Modulo per la presentazione delle osservazioni per i piani/programmi/progetti sottoposti a procedimenti di valutazione ambientale di competenza statale

ID: Codice procedura (ID_VIP/ID_MATTM): 12691

“Progetto di un impianto eolico denominato "Pitigliano" ubicato nei comuni di Pitigliano (GR) e Sorano (GR) costituito da 20 (venti) aerogeneratori di potenza nominale 7,0 MW per un totale di 140,0 MW con relative opere connesse ed infrastrutture indispensabili”

OSSERVAZIONI

Immagine 3. Cumulo di una parte di impianti eolici, fotovoltaici e geotermici industriali in progettazione ed esistenti intorno all’eolico industriale “Pitigliano”.

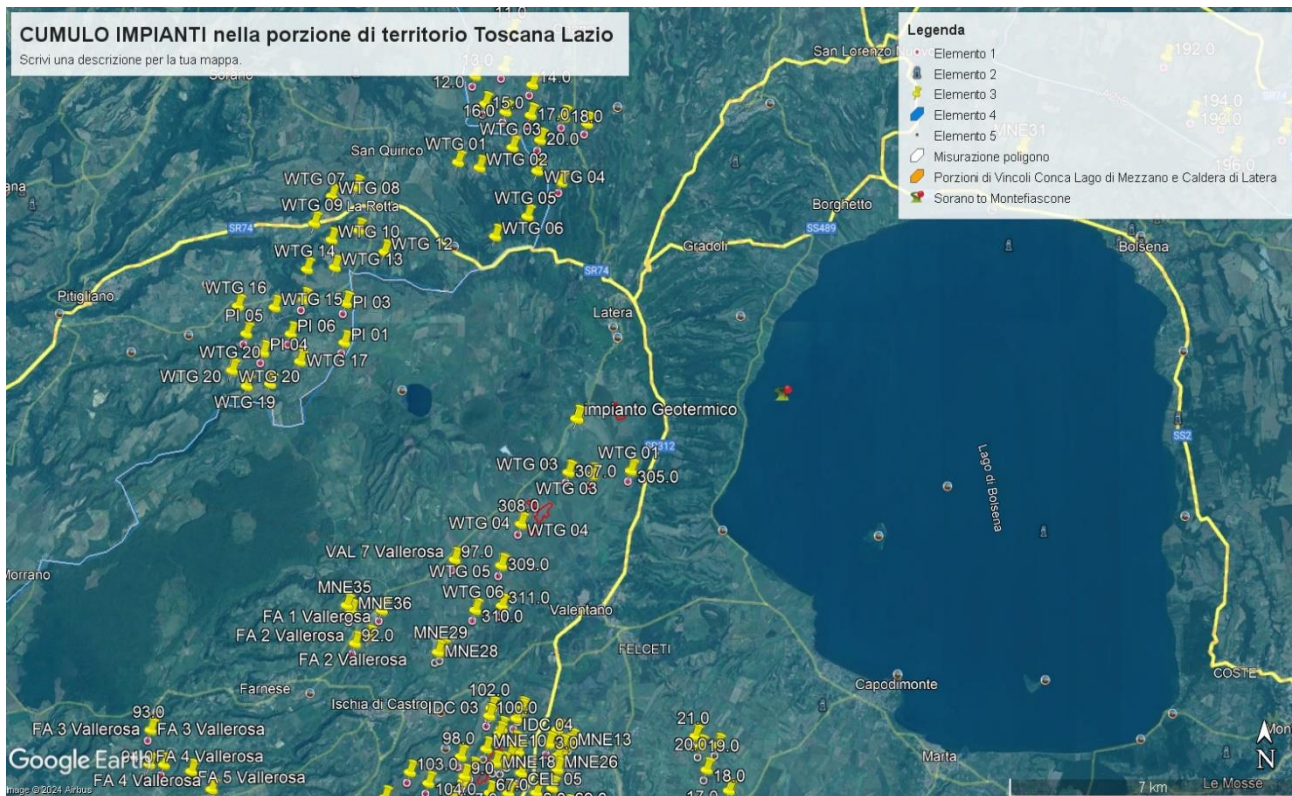
Tornando alle Linee guida nazionali, l’allegato IV dedica il paragrafo 3 agli impatti visivi e quelli sui Beni Culturali, Paesaggistici, Naturalistici e Culturali, dove viene detto che la valutazione dell’impatto visivo dovrà essere effettuata tenendo conto “**degli elementi caratterizzanti e qualificanti il paesaggio, effettuata alle diverse scale di studio (vasta, intermedia e di dettaglio...**”. Le analisi debbono non solo definire l’area di visibilità dell’impianto eolico industriale, **ma anche il modo in cui l’impianto viene percepito all’interno del bacino visivo**. Le analisi visive debbono inoltre tener in opportuna considerazione **gli effetti cumulativi derivanti dalla compresenza di più impianti**”. Nella Relazione Paesaggistica e nello Studio di Impatto Ambientale prodotte dalla proponente come già evidenziato è stato ignorato il vincolo paesaggistico di notevole interesse pubblico ex articolo 136 del Codice dei

Beni Culturali “*Ambito paesaggistico, geologico e geomorfologico dell’orlo della caldera di Latera ...*” Non vengono nemmeno citati gli impianti eolici in progetto al MASE, il “Rempillo” (6 aerogeneratori) e un altro in verifica amministrativa di 14 aerogeneratori e 72, 6 MW. Ad oggi nei territori di Pitigliano, Sorano e in quello limitrofo potenzialmente potrebbero essere insediati 40 aerogeneratori alti 200 metri e larghi 170. Ma la proponente non cita neanche altri impianti che creerebbero il cumulo e quindi maggiore impatto. Infatti, sul territorio della “Città del Tufo” (Sorano e Pitigliano) impatterebbero anche l’impianto eolico “Montarzo” di Onano con 13 aerogeneratori con le dimensioni ricordate, l’altro eolico industriale nel territorio di Valentano con sette aerogeneratori (stesse dimensioni), gli impianti di Farnese con un minieolico di 3 Torri alte 60 metri già installate in località Poggio del Crognolo e l’impianto eolico industriale “Vallerosa” (7 aerogeneratori alti 200 metri e larghi 158 metri) in procedura VIA presso la Regione Lazio. Inoltre, altri impianti del minieolico già presenti a Valentano, Cellere e Piansano e due progetti eolici industriali con le stesse dimensioni (200 m x 170 m) nel Comune di Ischia di Castro. La valutazione del cumulo non prende neanche in considerazione gli impianti industriali di fotovoltaico e agrivoltaico in progetto a Farnese, Valentano, Ischia di Castro, Cellere. L’impianto geotermico in procedura Via al MASE, progettato nella Caldera di Latera. Quindi è stata effettuata una valutazione del potenziale impatto cumulativo non veritiera a dispetto di quanto affermato dalla proponente che sostiene di aver preso in considerazione uno spazio di 10 km intorno al suo impianto per gli impatti che si creerebbero.

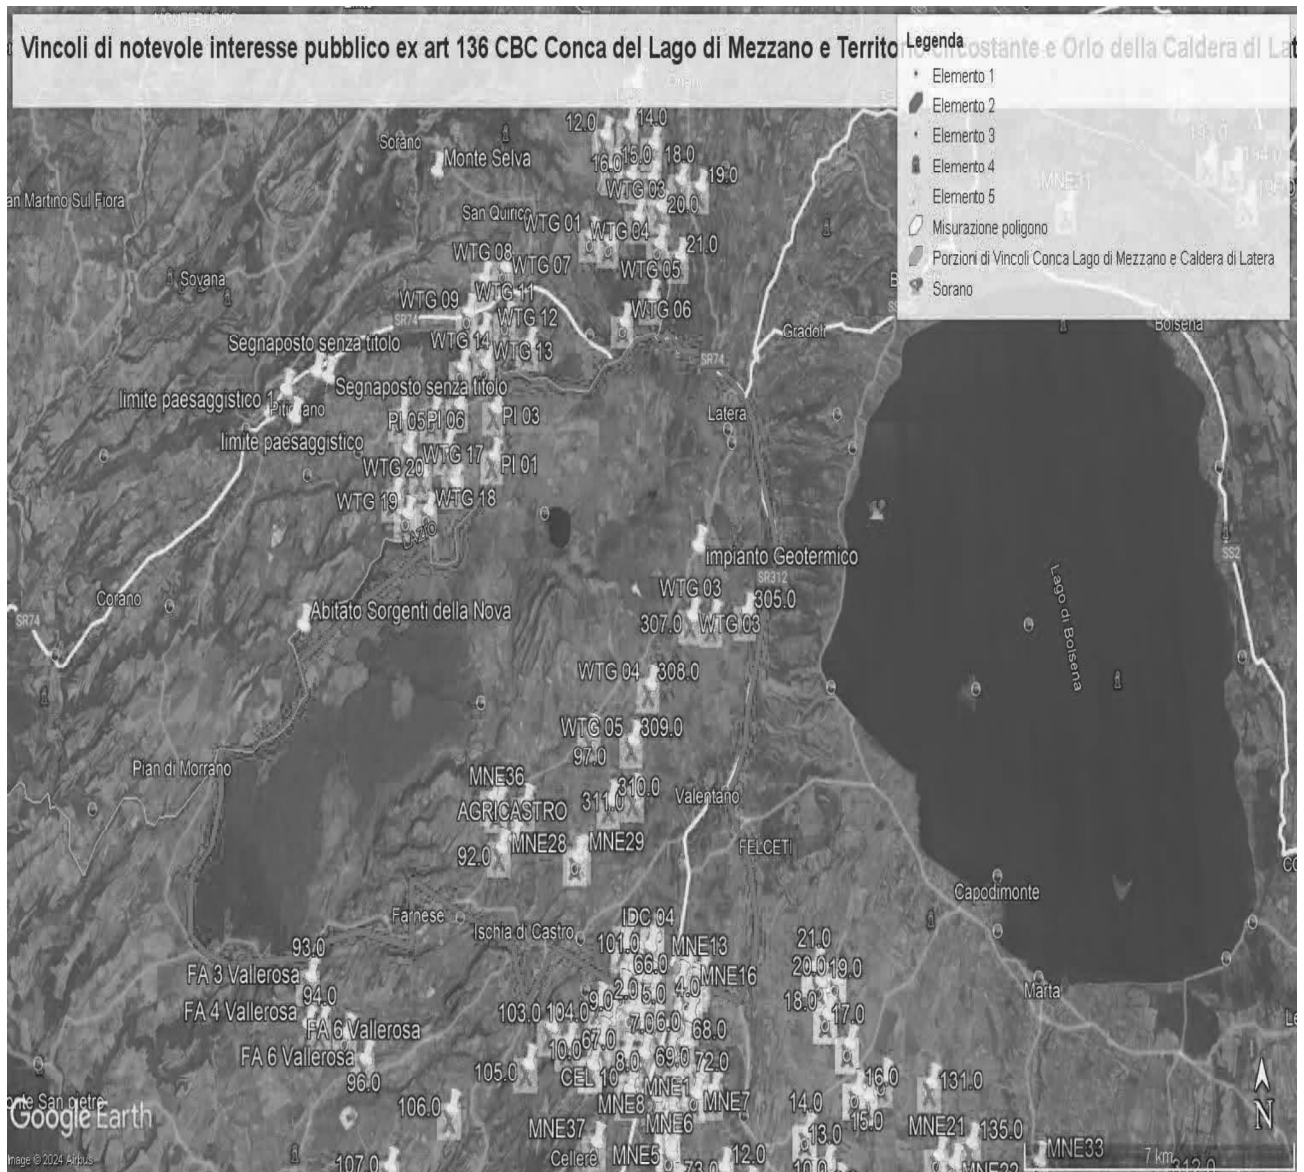
Al contrario si evidenzia che l'impianto eolico industriale citato non solo ricadrebbe con tutti e 20 gli aerogeneratori all'interno delle fasce di rispetto di 3 km di due vincoli paesaggistici di notevole interesse pubblico esistenti nella Regione Lazio e con una parte di essi nel vincolo paesaggistico del Centro abitato di Sorano (GR) quindi in aree non idonee all'installazione di impianti di energia rinnovabile. Addirittura, alcuni aerogeneratori sarebbero ubicati a poche centinaia di metri dai perimetri dei due vincoli paesaggistici laziali ex art 136 del CBC.

Come è illustrato nell'immagine si ribadisce che l'impianto industriale "Pitigliano" ricade completamente all'interno delle fasce di rispetto dei due vincoli di notevole

interesse pubblico e lambisce quelle di un terzo vincolo e quindi come affermato dal Consiglio di Stato nelle sentenze citate, l'impianto è insediato in area non idonea ai sensi dell'art. 20 comma 8 lettera c quater del D.Lgs. n. 199/2021 e ss.mm.ii al contrario di quanto sostiene la proponente.

IMMAGINE n. 2 Impianto eolico industriale “Pitigliano” e distanze aerogeneratori dai Vincoli della Conca del Lago di Mezzano...

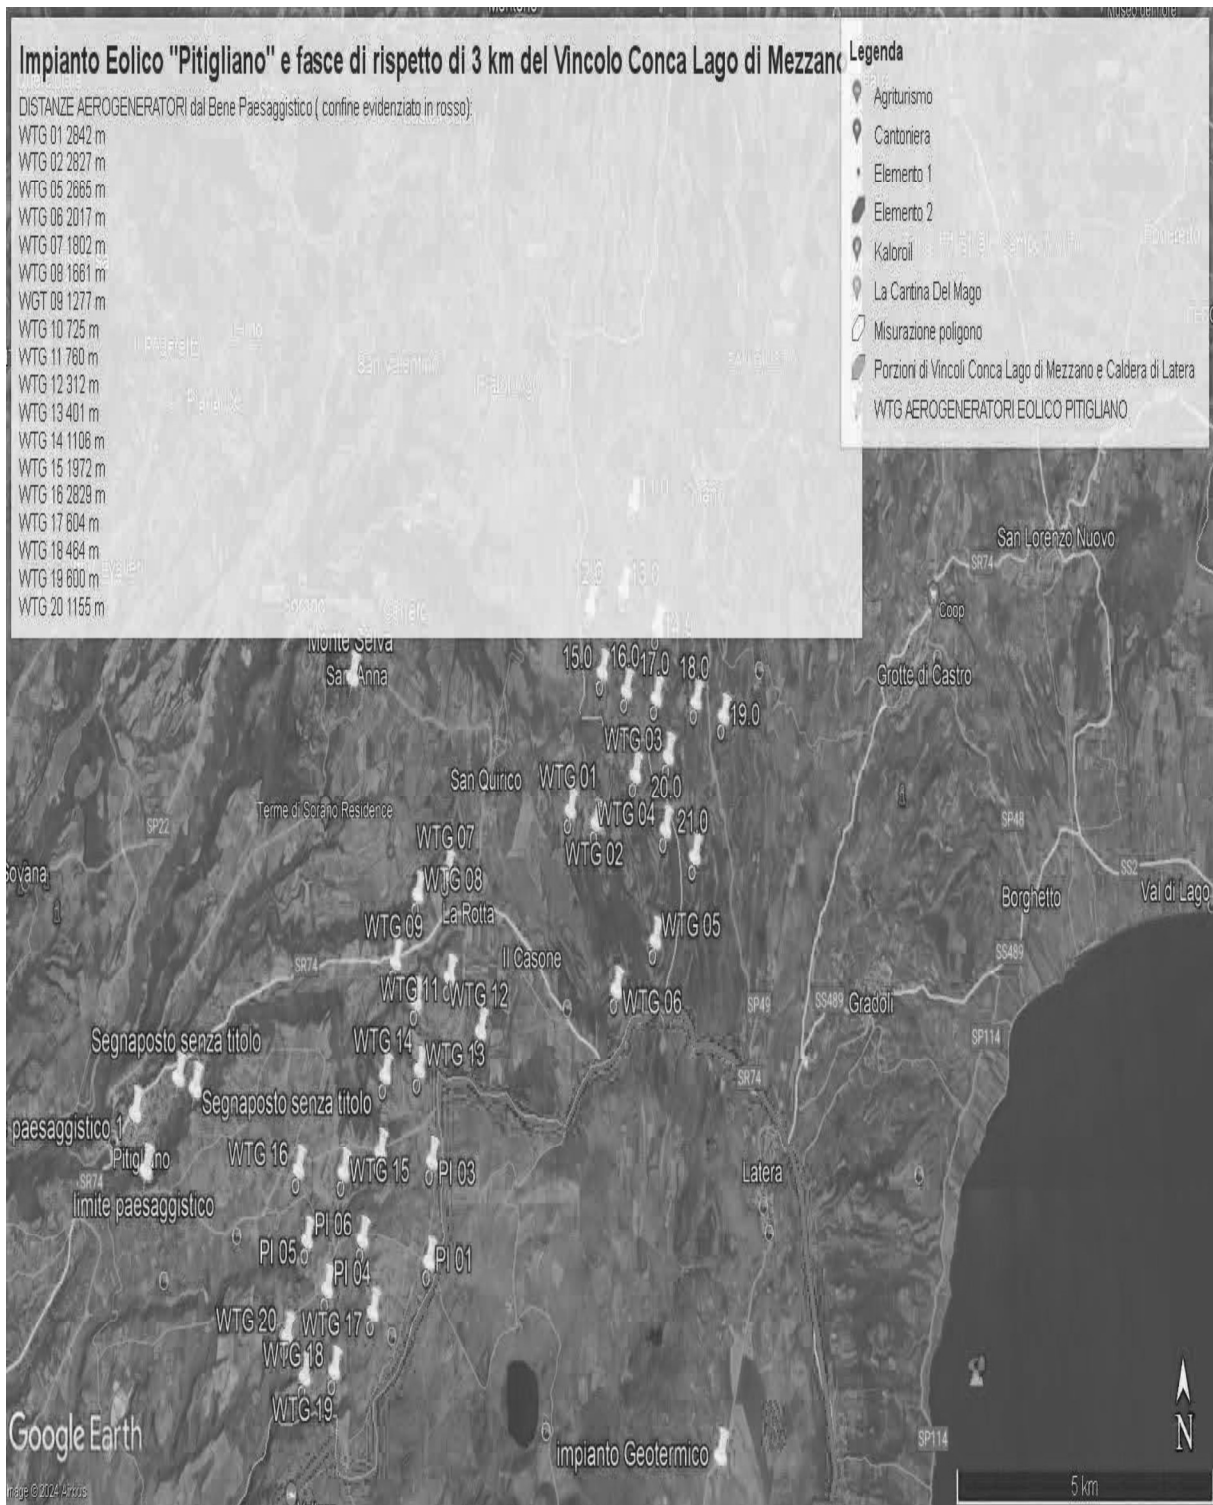
Inoltre, come sostiene la Proponente parte dell'impianto si verrebbe a trovare a 3,5 km dal centro abitato di Sorano. Infatti, tre degli aerogeneratori WTG 08, 09, 10 sono addirittura all'interno delle fasce di rispetto dei 3 km del suo vincolo paesaggistico di notevole interesse pubblico ex art 136 del CBC. Si evidenzia che così si crea

IMMAGINE n. 4 Si evidenzia che i tre aerogeneratori WTG 07, WTG 08 e WTG 09 impattano con il vincolo paesaggistico di notevole interesse pubblico del Centro Storico di Sorano. Il WTG 07 si troverebbe a 2828 m, WTG 08 2504 e WTG 09 2990. Il cavidotto dell'impianto invece impatta in buona parte del Vincolo paesaggistico ex art. 136 del CBC del Centro Storico di Pitigliano.

IMMAGINE n 5. Mappa eolici elaborata dall'Associazione Amici della Terra. La mappa evidenzia il cumulo degli impianti tra Lazio e Toscana.

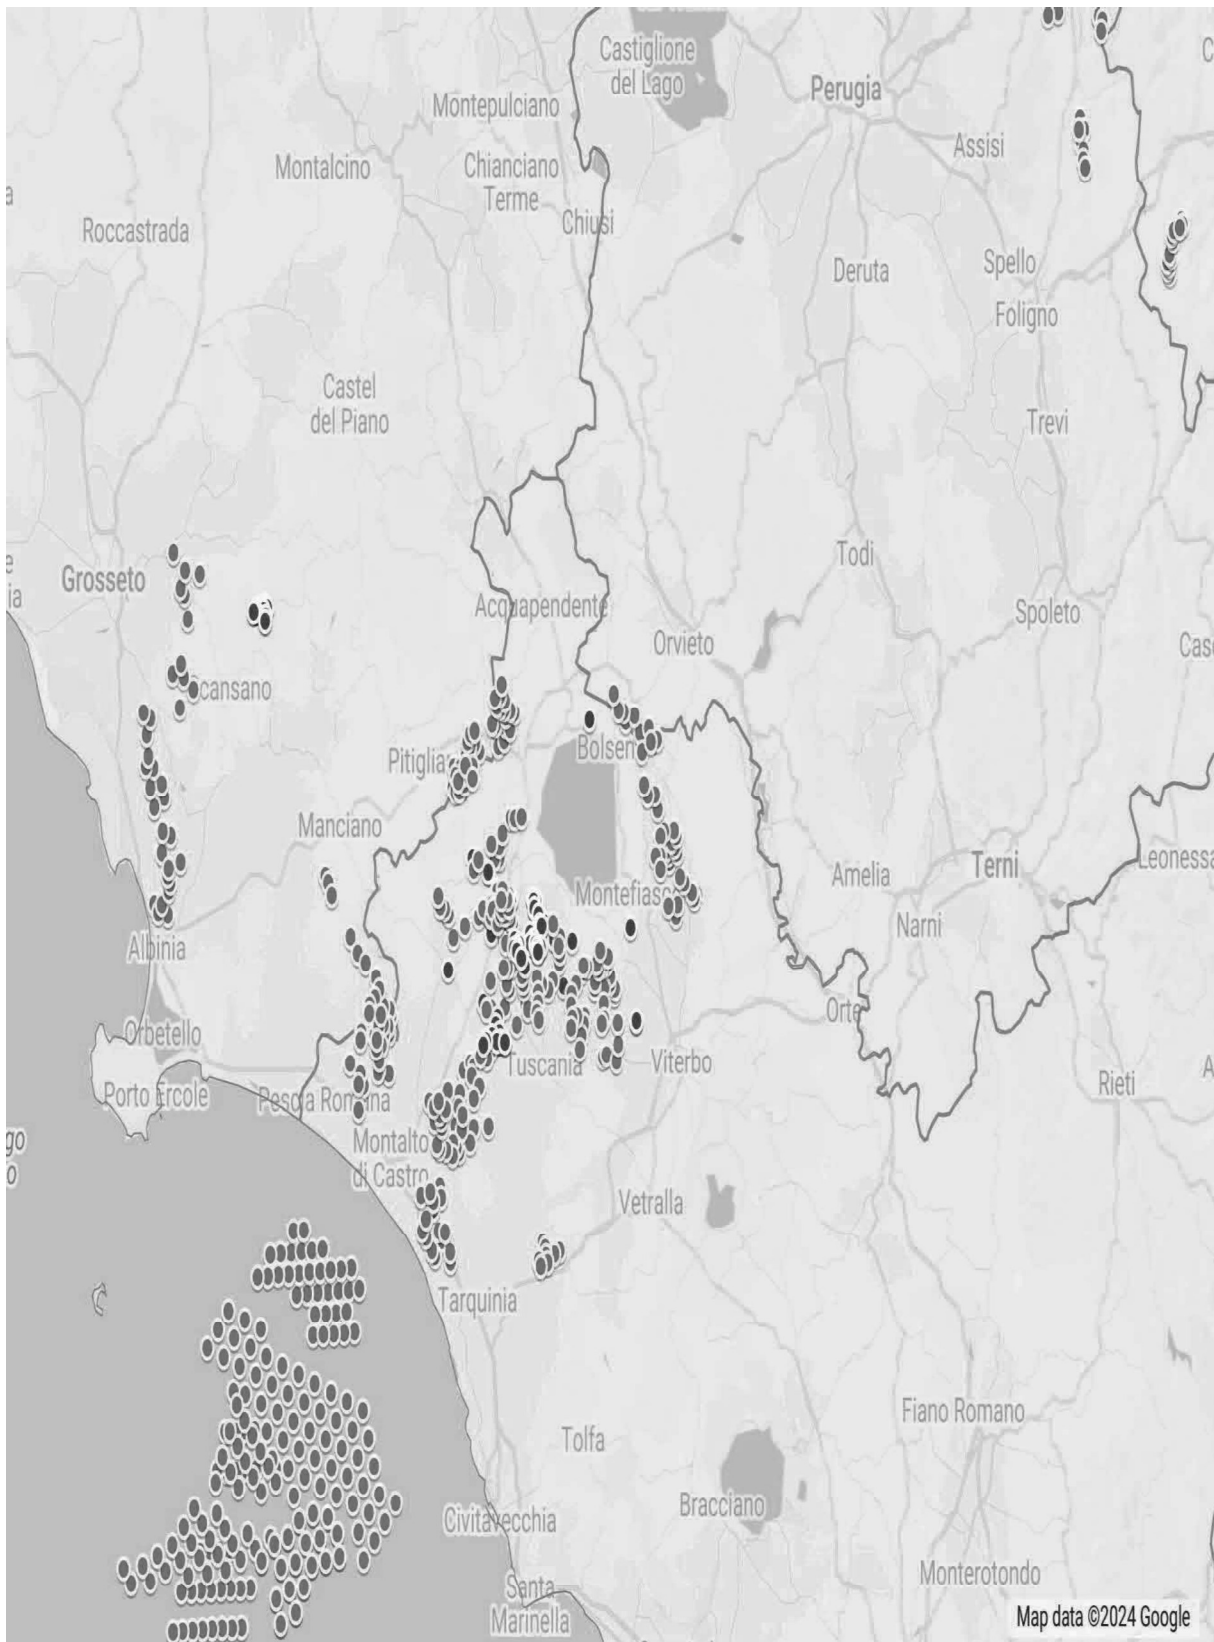
Riguardo al cumulo degli impianti FER, le mappe prodotte dalla proponente riguardano, come già evidenziato, soltanto una parte molto piccola degli impianti FER dell'area intermedia e vasta e in particolare di quelli eolici che contribuiscono a creare un notevole cumulo e la saturazione del territorio tosco laziale. Riguardo al cumulo dei soli impianti eolici si riporta la mappa dell'intervisibilità degli impianti eolici elaborata dall'Associazione nazionale “Amici della Terra”.

Se agli impianti eolici rappresentati qui sopra che non comprendono sia l'impianto eolico Pitigliano e le altre 14 pale del progetto eolico in verifica amministrativa sempre nel territorio di Pitigliano si aggiungono i migliaia di ettari (7000 fin'ora) di territorio occupato dagli impianti fotovoltaici e agrivoltaici e dalle altre tipologie appare chiaro il numero spropositato degli impianti FER nella bassa toscana e nella Tuscia.
